国際宇宙ステーション(ISS)に提供する
ISS 構成要素及び搭載物の安全性確認について

質問に対する回答

宇宙航空研究開発機構

本資料は、平成26年1月14日(火)に開催された第7回調査・安全小委員会における、国際宇宙ステーション(ISS)に提供する ISS 構成要素及び搭載物の安全性確認に対する構成員からの質問に対し、独立行政法人宇宙航空研究開発機構(JAXA)の回答をまとめたものである。

図—1 鋭利端部

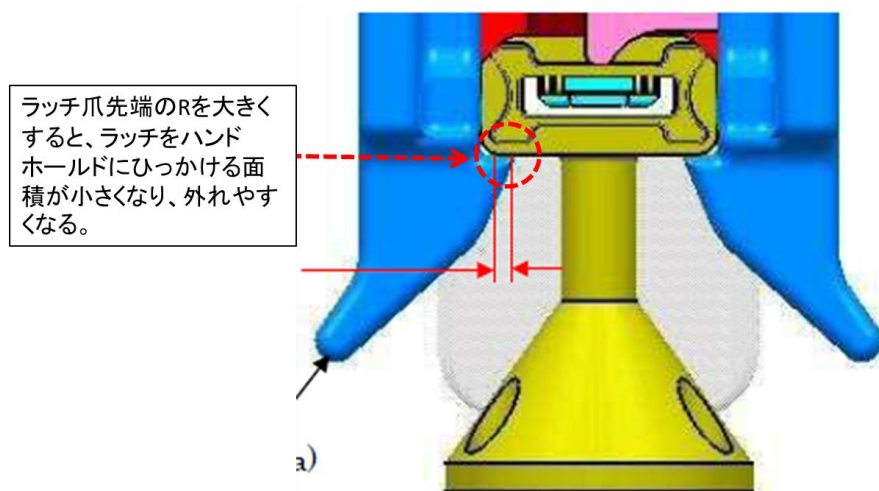
当該の鋭利端部をクレーの接触禁止エリアとして設定することで必要な安全が確保されていると思う。しかし、説明資料で見ると、ラッチの爪の先端のRを基準値の1.0にすることはそれほど難しくはないのではないかと思う。どうしてこの部分のRを基準値まで大きくできないのですか。

図-1に該当部の図を示します。ラッチの爪の先端をハンドホールにひっかける構造になっています。ハンドホールは既に「きぼう」に設置されており、その形状はある程度の個体差を見込む必要があります。該当部のRを大きくすると、ラッチとハンドホールが接触している面積が小さくなり、ExHAMがハンドホールから外れやすくなります。

まず、資料7-1-2、p.5に示した安全設計・審査の基本方針に従い、ハザードの除去あるいは設計による制御として、ラッチの爪を長くして、先端のRを確保する方法について検討しました。しかし、その場合、ExHAMの運用終了後にExHAMをハンドホールから取り外す時に、ラッチアームの開度を大きくする必要が生じます。ラッチアームの開度を大きくすると、ExHAMをハンドホールへ取り付ける際に、子アームはExHAMのラッチアームのテーパをガイドとして使用するため、このガイドとしての要求を満足できなくなります。

以上のような、子アームによるExHAMの取付／取外し時の制約や安全要求を検討した結果、現在の設計とし、安全確保の方法は運用手段による制御としています。検証結果を確認し、ハザードの残存リスクは十分に低いレベルに制御できていると判断しております。

図-1 プリロード機構

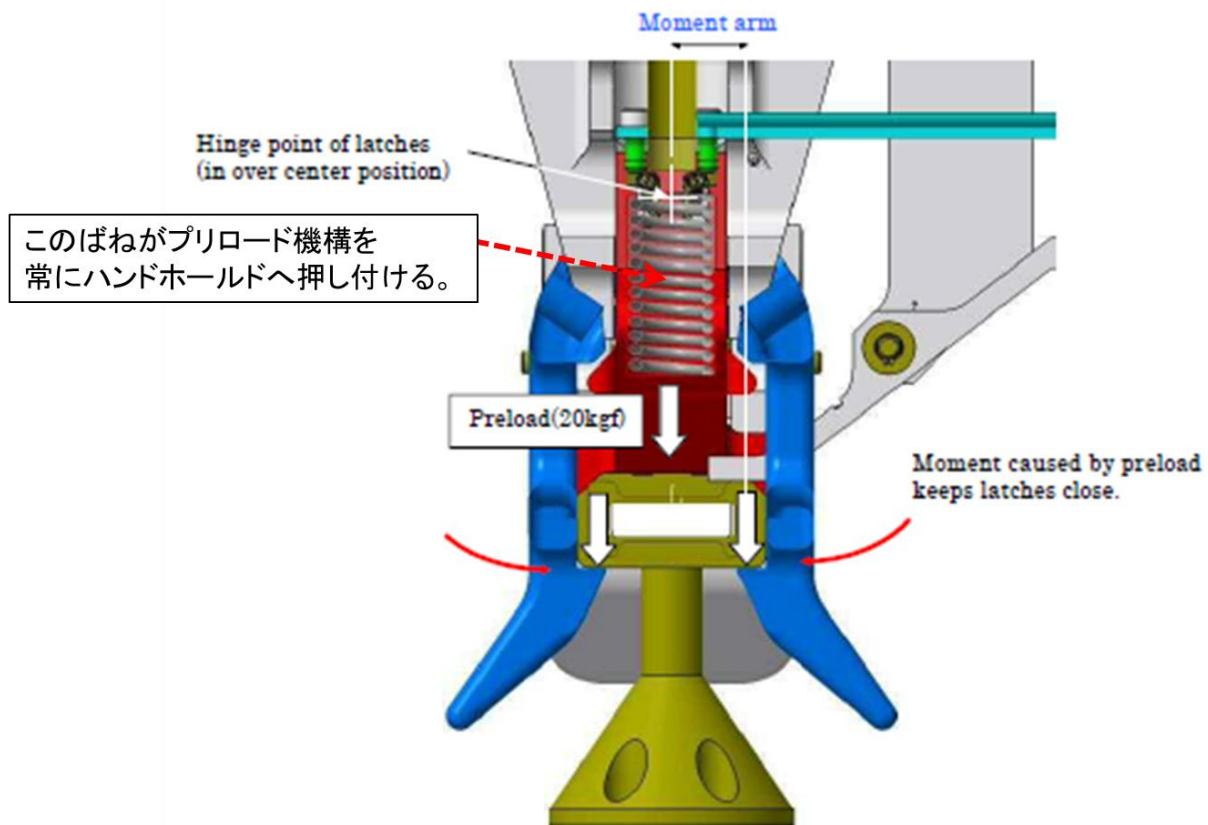
③制御では、プリロード機構及びラッチ機構の把持状態を表示するインジケータによる目視確認(運用制御)

とあります。これは、取り付け時に行ない、後は確認しないのでしょうか。定期的に確認するのでしょうか。それとも、1回確認すれば、その後は大丈夫と検証されているのでしょうか。

上記インジケータの目視確認は取付時のみ実施します。その後の確認はしません。

これは、ExHAMをハンドホールドに取り付けた後は、以下に示す不意な放出を防ぐ制御があり、検証されているためです。取付後の不意な放出については、p.19、添付2 安全解析結果(2/4)の「ハンドホールド捕捉後のExHAMの不意な放出」に記載しております。このハザード原因に対しては、以下のハザード制御を用います。

1. ExHAMがハンドホールド捕捉後、20kgfのプリロードを加える。(図-1参照)
2. 2次緩み止め機構を適用する。(図-2参照)

図—1 ExHAM の取付手順

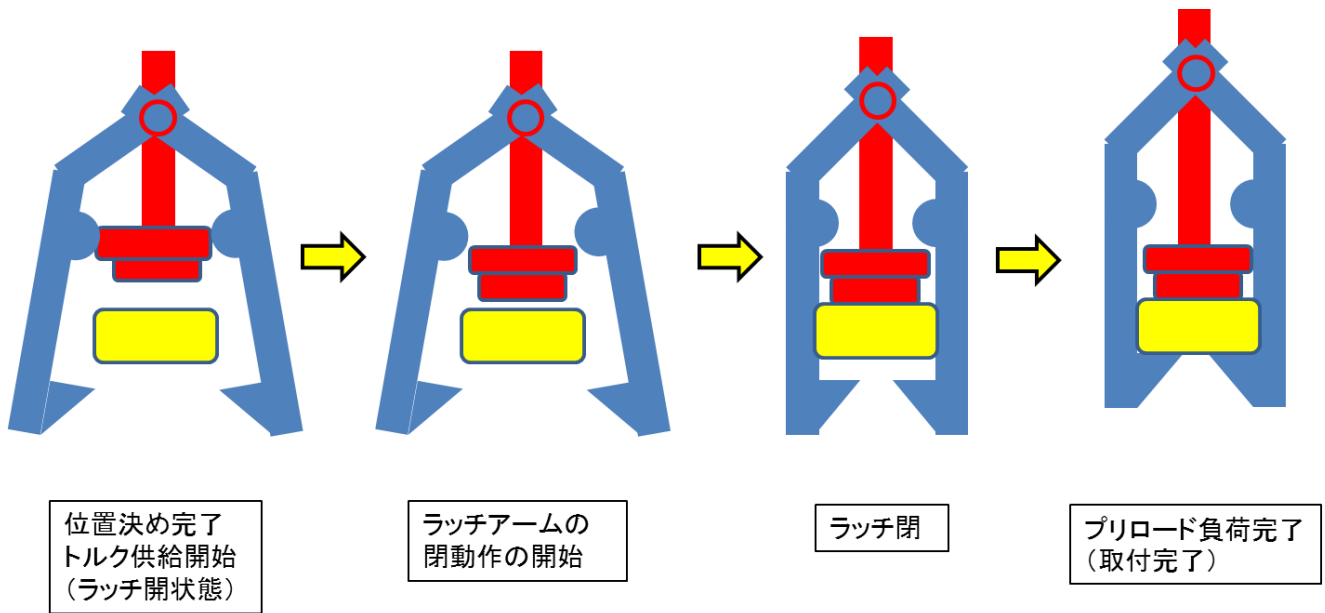
「キック荷重が付加された場合、破壊するのは2つあるブラケットの内の1つのみ。(ExHAMが外れて飛んでいくことはない。)」と説明されている。「ExHAMが外れて飛んでいくことはない。」と結論するためには、次の2つが確認されることが必要である。

- ・ブラケット1つは強度余裕があること(確認され説明されている)。
- ・キック荷重が加わってもラッチが外れないこと。

後者が確認されているから上記の通りの結論を導いているものと推測するが、説明資料の図では、ラッチ機構の詳細なメカニズムがわからないこと、文章による説明もないことから、資料では確認できない。この点について補足説明をお願いしたい。

ExHAMの取付手順の詳細を説明します。図-1を併せてご参照ください。

1. ラッチアームが開の状態、子アームによりExHAMがハンドホールドを把持できる位置へ位置決めします。
2. ExHAMが所定の位置に位置決めされ、ラッチ動作を開始できることを、RTLインジケータを使用して確認します。
3. 子アームによりExHAMの子アーム用シャフトにトルクを供給します。これにより、子アーム用シャフトが回転し、プリロード機構が下方へ移動します。
4. ラッチアームはバネによりラッチアームが閉じる方向に負荷されています。プリロード機構とラッチアームの接触部がガイドとなっており、プリロード機構が下方へ移動することにより、ラッチアームが閉じる方向へ動作します。
5. プリロード機構が所定の位置まで下がると、ラッチアームがハンドホールドを挟み込みます。
6. ラッチアームが閉状態になったことを、ラッチインジケータを使用して確認します。
7. さらに子アームによりトルクを供給し、プリロード機構を下方へ下げます。
8. 必要なプリロードが負荷されていることを、プリロードインジケータを使用して確認します。
9. 以上でExHAMの取付が完了します。
